改善箇所説明図

N74 エンジン

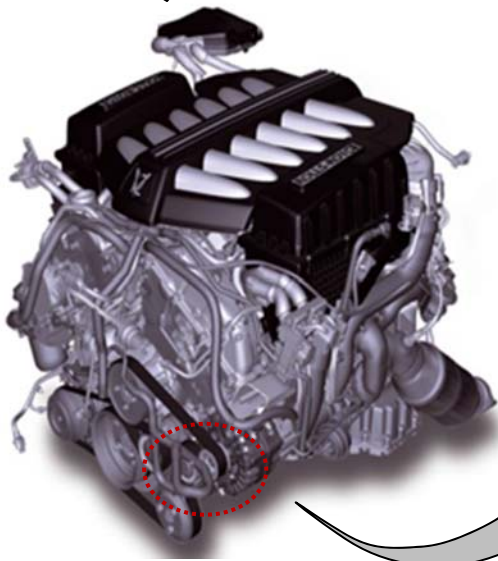
基準不適合発生箇所
ターボ チャージャー用
補助クーラント ポンプ

ターボチャージャーを冷却するための電動補助クーラントポンプの作動回路の設計評価が不十分なため、当該ポンプ内の温度及び圧力が上昇すると、回路基板上に金属物質が生成されることがある。そのため、回路がショートし、プラグ接続部が焦げ付き、最悪の場合、火災に至るおそれがある。

全車両、電動補助クーラント ポンプを対策品と交換する。
